Oggetto: [ID_VIP11277] Procedimento di Verifica di assoggettabilità a VIA ai sensi dell'art. 19 del D.Lgs. 152/2006 relativa al "Progetto di fattibilità tecnico economica dell'elettrificazione della linea Albate-Molteno-Lecco, Tratta Albate-Camerlata-Molteno" - Trasmissione contributo regionale per la richiesta di integrazioni.

Progetto di fattibilità tecnico economica dell'elettrificazione della linea Albate-Molteno-Lecco, Tratta Albate-Camerlata-Molteno

Proponente: RFI S.p.A.

Contributo di Regione Lombardia ai fini della richiesta di integrazioni e chiarimenti

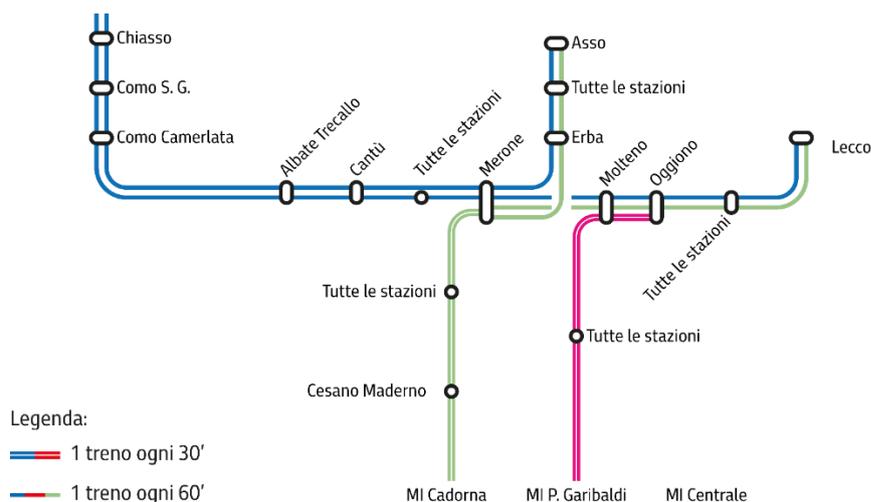
- 2.1 Diversamente da quanto indicato nella "Relazione generale tecnico-descrittiva", si chiede di prevedere il seguente modello di esercizio sulla linea nel suo funzionamento a regime:
- A. 1 traccia ogni 60' sulla relazione Chiasso - Lecco, inserita nel nodo.00 di Lecco e nel nodo .15/.45 di Merone, al fine di garantire la coincidenza con il treno proveniente da Milano Cadorna sia verso Como sia verso Lecco, con servizio in tutti gli impianti della linea;
 - B. 1 traccia ogni 60', posta a 30' dalla traccia di cui al punto precedente, sulla tratta Chiasso - Merone, con proseguimento su rete Ferrovienord fino a Erba o Asso, con servizio nelle stazioni di Como S.G., Como Camerlata, Albate Trecallo, Cantù e Merone;
 - C. 1 traccia ogni 60', posta a 30' dalla traccia di cui al punto A, sulla relazione Merone - Lecco, proveniente dalla linea Milano Cadorna - Seveso - Merone di Ferrovienord.

Di seguito, lo schema del modello di esercizio richiesto:
